INFO TECH N° 12/06 CITROËN C2 Super 1600.

Objet: Planche de bord, console de chauffage.

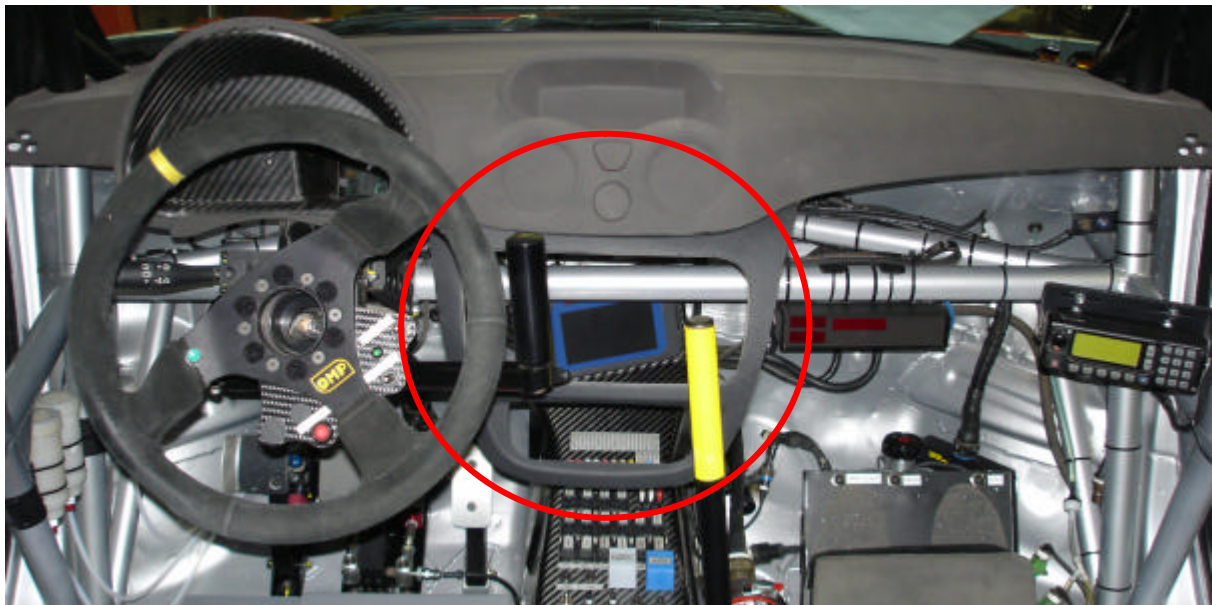
Suite à une consigne de la F.I.A au sujet de notre planche de bord 2006, et ce en attendant une modification réglementaire, nous vous prions de vous mettre en accord avec l'article **255-5.7.3.3**, en accord avec le groupe technique de travail de la F.I.A (Mrs BERGER J. et TOCQUET J.)

Découper la console centrale de chauffage suivant la photo ci dessous, retirer les éléments d'origine et accessoires, et la fixer sur la planche de bord (vis).
